Planens navn: E18 Lanner - Preståsen

PlanID: 836

Dato (planbeskrivelse mottatt kommunen): 02.07.2021 – revidert 08.10.2021

Figur 2: Lanner - Røde linjer viser planlagt veglinje over gjeldende reguleringsplan. Eksisterende tunnelportal er vist med svarte symboler, ny tunnelportal er vist med blå symboler.

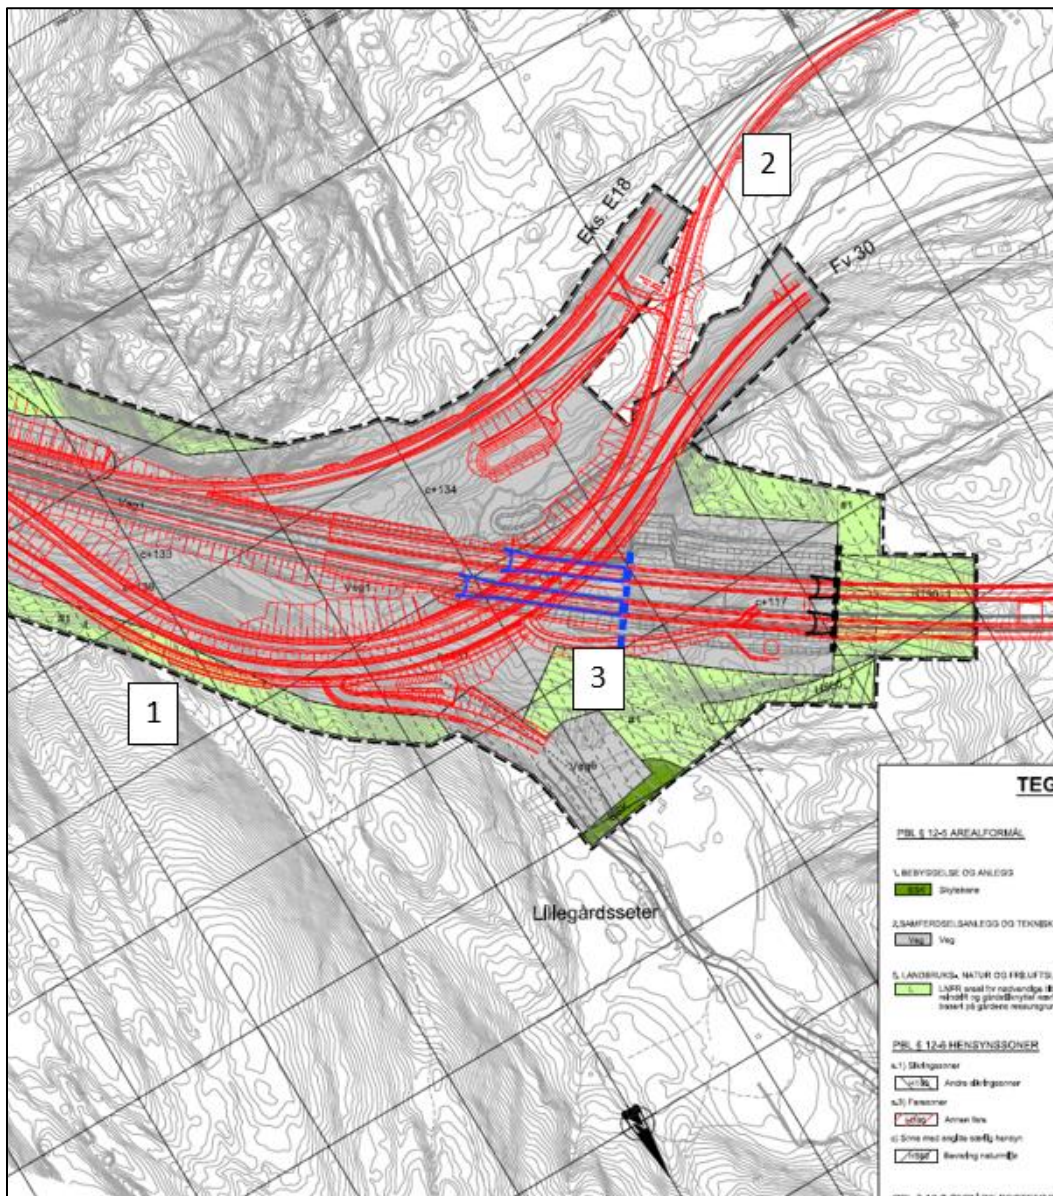
- Forlengelse av tunnel med ca. 150 m – medfører flytting av hensynssone for tunnelportal (H190\_1). Medfører også at noe av vegformålet i eksisterende plan kan tilbakeføres til LNF.

- Fv. 30 og E18-rampe legges i felles trasé over tunnelportal, med ulike høyder. Medfører en justering av regulerte veglinjer. E18-rampe dimensjoneres for fartsgrense 80 km/t.

- Over en lengde på ca. 300 meter, vil veglinje for fv. 30 havne utenfor vegformålet i nord. Det medfører at vegformålet må utvides med opptil ca. 30 meter inn i LNF-området på denne strekningen. Dette medfører også at anleggsbelte må utvides med ca. 15 meter utenfor plangrensen mot nord. Området er markert med 1-tall på skissen under.

- Det blir behov for å utvide plangrensen mot sør, på grunn av behov for ekstra areal til vegformål for avkjøringsrampe som knytter seg på eksisterende E18. Området er markert med 2-tall på skissen under.

- Adkomstveg til skytebanen legges om.
- Rensebasseng plasseres innenfor vegformålet, mellom rampene. Det etableres en veg mellom av- og på-rampen slik at brøytebiler som brøyter gamle og nye E18 kan bruke denne til å snu. Gjennomkjøringsvegen blir stengt for offentlig bruk med bom. Adkomst til rensebassenget blir via gjennomkjøringsvegen.

- Det legges til rette for etablering av brannvannstank over tunnelportalen, inkludert adkomstveg. Adkomstvegen er markert med 3-tall på skissen under.

Figur 3: Bjønnåstunnelen - Røde linjer viser planlagt veglinje over gjeldende reguleringsplan.

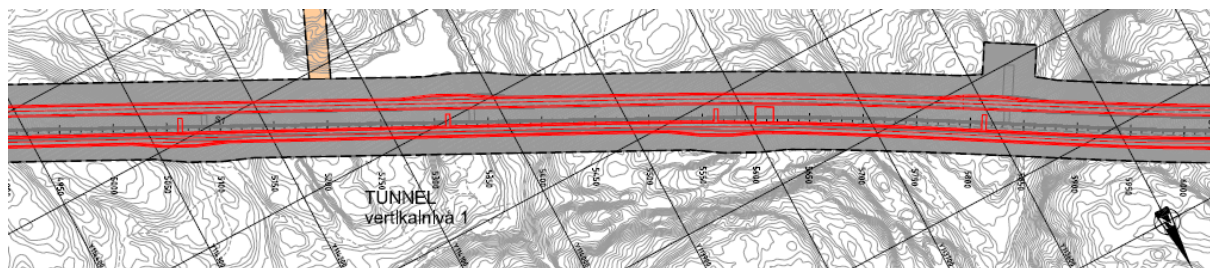
Endringen omfatter kun senkning av veglinje for å unngå svakhetssoner i fjellet. Endringen ivaretar krav i håndbøker. Gjeldende regulering har ikke definert høyde for veglinje i tunnel (formål S1), og endringen medfører dermed ikke endring fra vedtatt plan. Formålet for tunnel (S1) forlenges i begge ender.

Figur 4: Herregårdsbekken - Røde linjer viser planlagt veglinje over gjeldende reguleringsplan. Eksisterende tunnelportal er vist med svart symbol, ny tunnelportal er vist med blått symbol. Veglinjene i sør er del av vedtatt reguleringsplan for kulturminneparken.

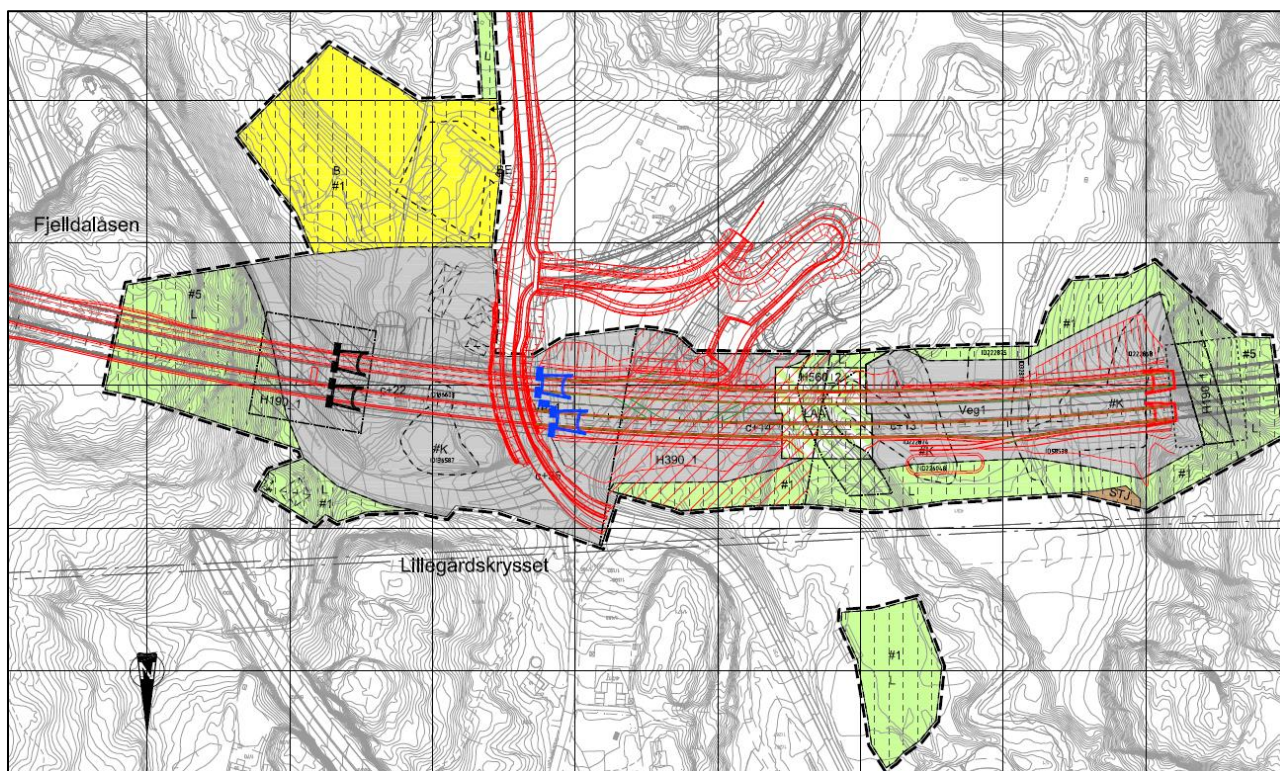
- Forlengelse av tunnel med ca. 130 m mot øst – medfører flytting av hensynssone for tunnelportal (H190\_1). Medfører også at noe av vegformålet i eksisterende plan kan tilbakeføres til LNF.
- Endring fra 3-spennsbro med ca. 55 meters lengde, til 1-spennsbro med ca. 20 meters lengde. Behov for redusert avgrensning av formålet for bru (vertikalnivå 3 i reguleringsplanen).
- Senkning av veglinje med 2 meter. Dette er innenfor handlingsrommet til eksisterende reguleringsplan.
- Senkning av veglinje medfører en marginal utvidelse av plangrensen mot nord. Det blir behov for å utvide av vegformålet ved Movegen, på grunn mulig behov i anleggsfasen med tanke på usikker dybde til fjell.
- Rensebasseng flyttes til nordsiden av E18, og dette medfører utvidelse av vegformålet mot nord.
- Vedlagte tegning C203 viser løsningene.

## Utsnitt av gjeldende plan og endret plan

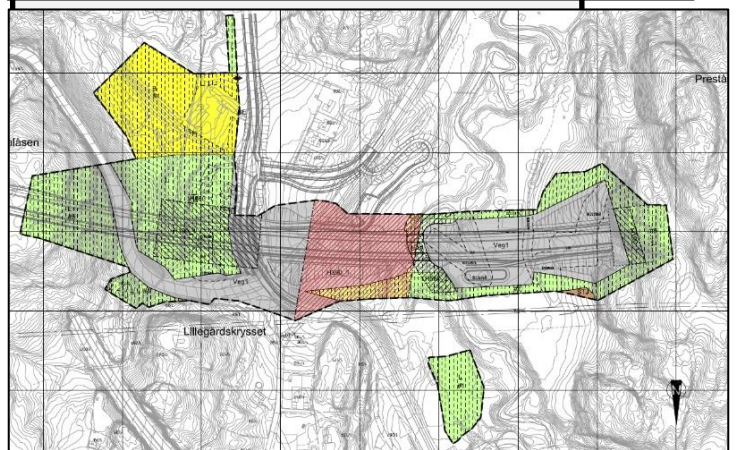
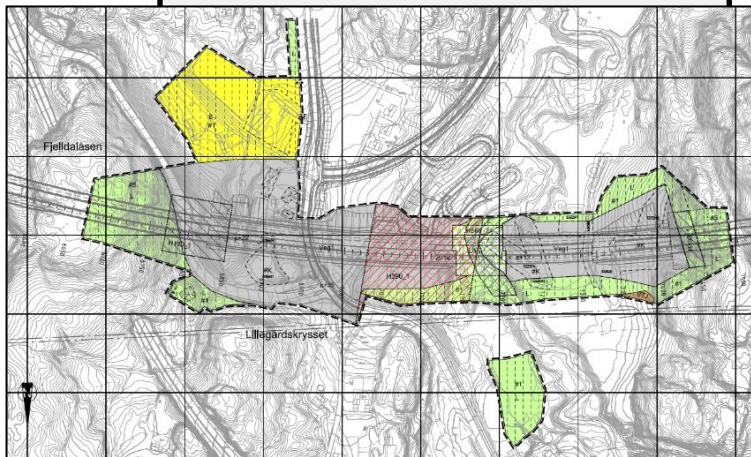
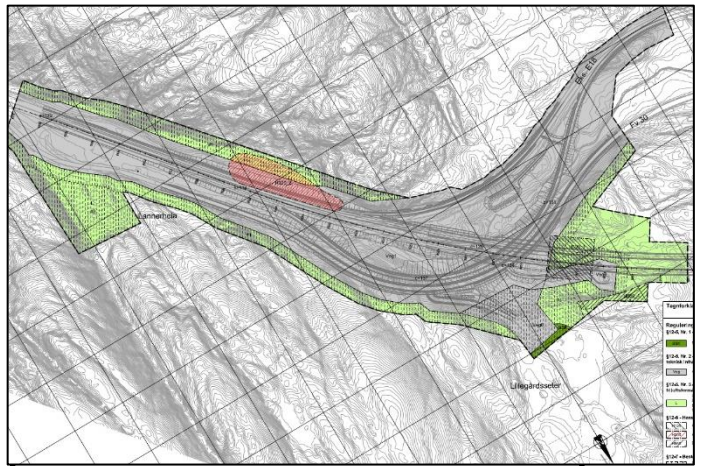
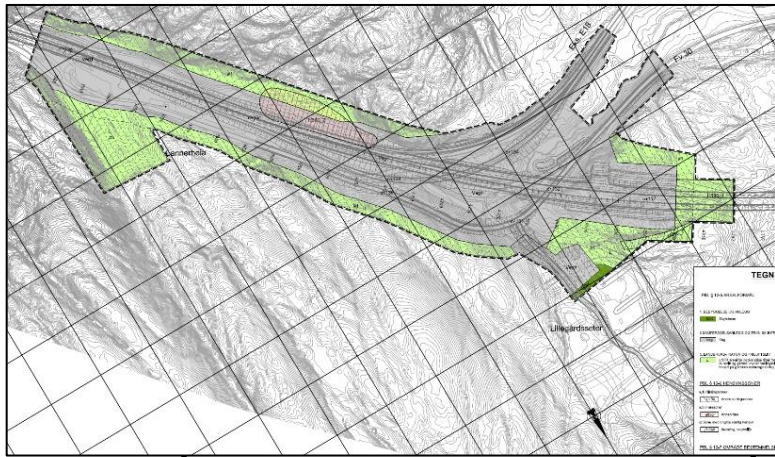
Lanner (øverst) og Herregårdsbekken (nederst)

Figur 5: Planlagt 1-spenns bro over Herregårdsbekken

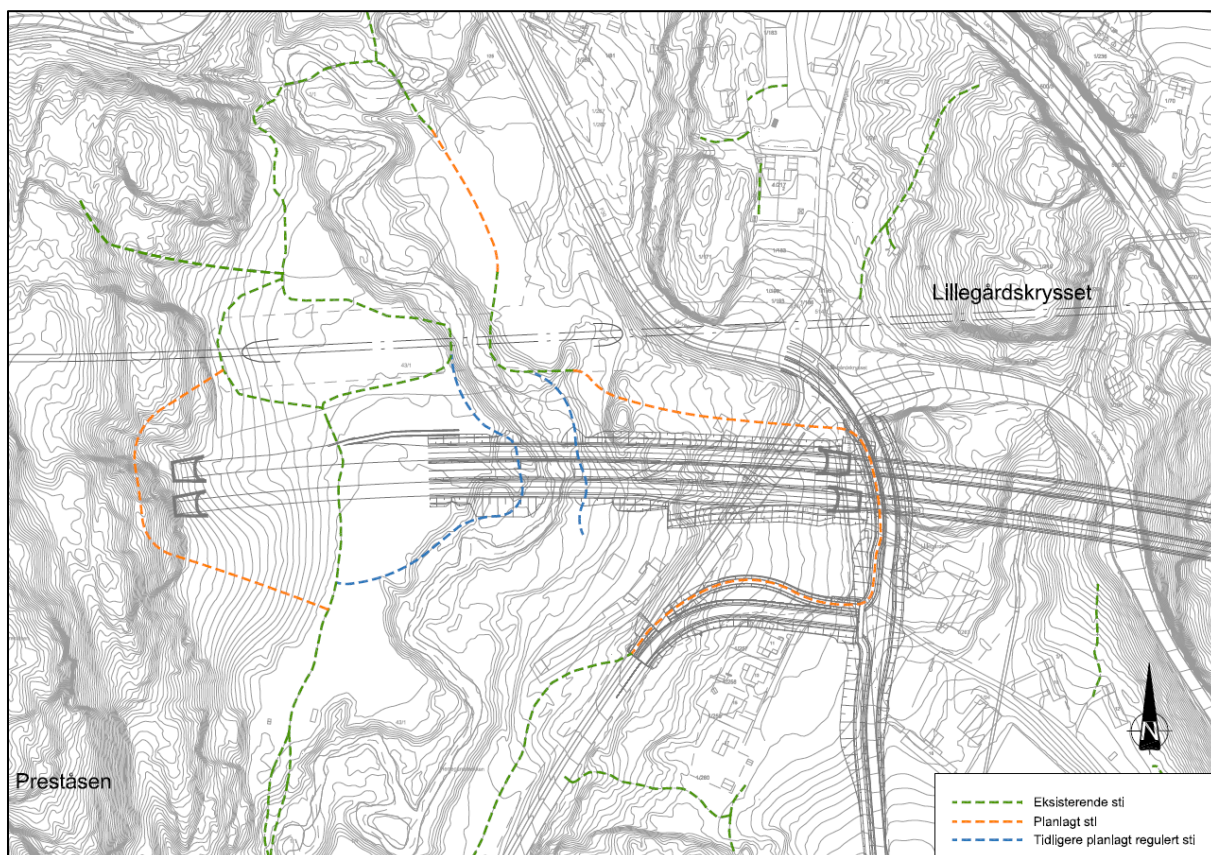
I hovedtrekk omhandler endringen at Bjønnåstunnelen planlegges forlenget med ca. 130 meter. Opprinnelig planlagt 3-spennsbro med lengde ca. 55 meter endres til 1-spennsbro med lengde ca. 20 meter. I tillegg flyttes rensebasseng til nordsiden av E18, i arealet mellom E18 og jernbanen.

Bro over Herregårdsbekken er detaljprosjektert, se skisse under, og det er ønskelig at krav om byggesøknad kan fjernes fra bestemmelsene. Konstruksjonstegning er vedlagt.

Figur 6: Herregårdsbekken - Oversikt over eksisterende, regulerte og omlagte turstier ved Herregårdsbekken

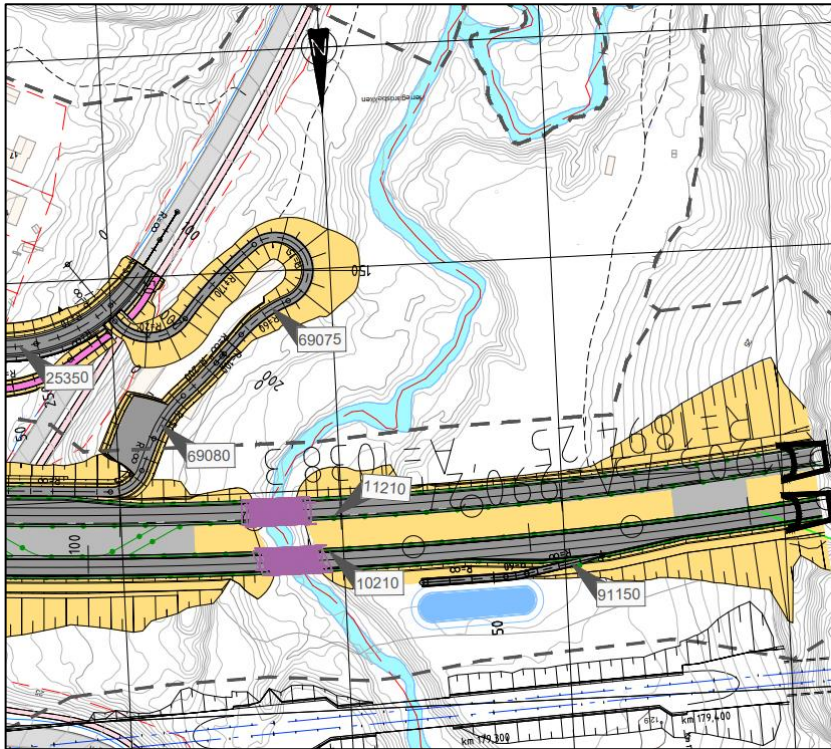
I gjeldende reguleringsplan er det lagt til rette for at turstier kan videreføres under broa på begge sider av Herregårdsbekken. Endret brotype medfører at turstiene må legges om. På grunn av hensyn til naturmangfold langs bekken, er det også ønskelig at turstiene flyttes. På vestsida av bekken vil stiene ledes over tunnelportalen, og videre over portal til jernbanetunnelen. På østsida av bekken vil

turstiene ledes via gs-veg langs Nystrandvegen/Movegen. Skissen under viser en oversikt over eksisterende stier (grønne linjer), planlagte stier under broa i eksisterende reguleringsplan (blå linjer), og planlagt omlegging av stier i forbindelse med reguleringsendringen (oransje linjer).
